SECRETARIA DISTRITAL DE AMBIENTE

Concepto Técnico No. 09237, 21 de octubre del 2024

1. OBJETO

Revisar el Plan de Contingencia Ambiental allegado por el usuario mediante el radicado 2024ER101089 del 10/05/2024 "IDRD CTO – 3232-2023 "Contratar las obras y actividades complementarias del velódromo ubicado en el parque metropolitano el porvenir (Gibraltar)", correspondiente al predio denominado Gibraltar, que comprende los CHIP AAA0138ZKFZ, AAA0138ZKBS y AAA0138ZKCN, en la localidad de Kennedy, verificando el contenido respecto con los lineamientos técnicos establecidos mediante el Concepto Técnico 09579 del 27/08/2021 (2021IE180570) y lo determinado en el Concepto Técnico 03341 del 31/03/2023 (2023IE70630).

Figura 06. Medidas de drenaje para manejo de lixiviados.

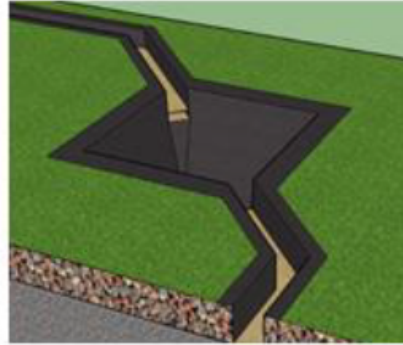
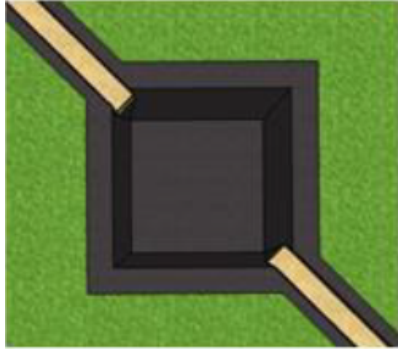
Se establecen las siguientes medidas para el manejo de lixiviados en caso de presentarse afloramiento de estos durante las actividades de excavación para su extracción, tratamiento y disposición final:

- *En terreno se generarán medidas de drenaje (zanjas, cunetas etc. de material de sitio) a un bajo inundable que se reviste con material geo sintético (geomembrana) termosellado para asegurar la no permeabilidad de la zona donde se ubique, así esta sea parte del relleno:*

Figura 07. Distribución de pozos de monitoreo.

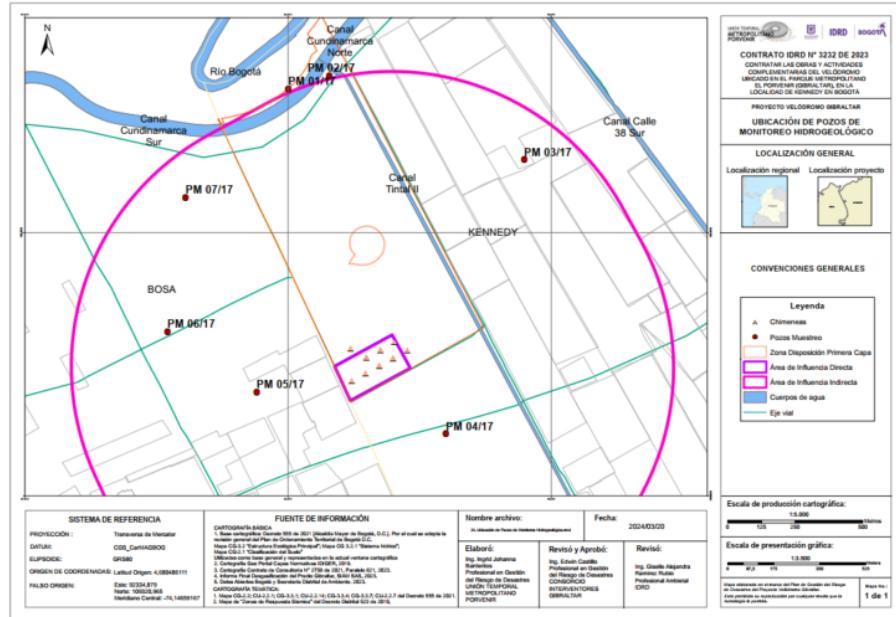
Con respecto a la Ficha No. 8. Manejo de áreas especiales, drenajes y aguas superficiales y subterráneas, el usuario menciona que, durante la construcción, se mantendrá una red de monitoreo del agua subterránea para evaluar la calidad del agua y la presencia de lixiviados (Figura 07), con monitoreos trimestrales siguiendo un año hidrológico. Se evaluarán parámetros in situ como pH, conductividad, y oxígeno disuelto, así como parámetros fisicoquímicos incluyendo metales pesados e hidrocarburos. Se implementarán acciones preventivas y de mitigación, como el mantenimiento de sumideros para evitar inundaciones y la protección de estos con geotextil. El documento también destaca la importancia de las inducciones ambientales al personal, prohibiendo la disposición de residuos y materiales en áreas no autorizadas y asegurando un monitoreo constante de las aguas subterráneas y la protección de los sumideros durante todas las fases del proyecto.
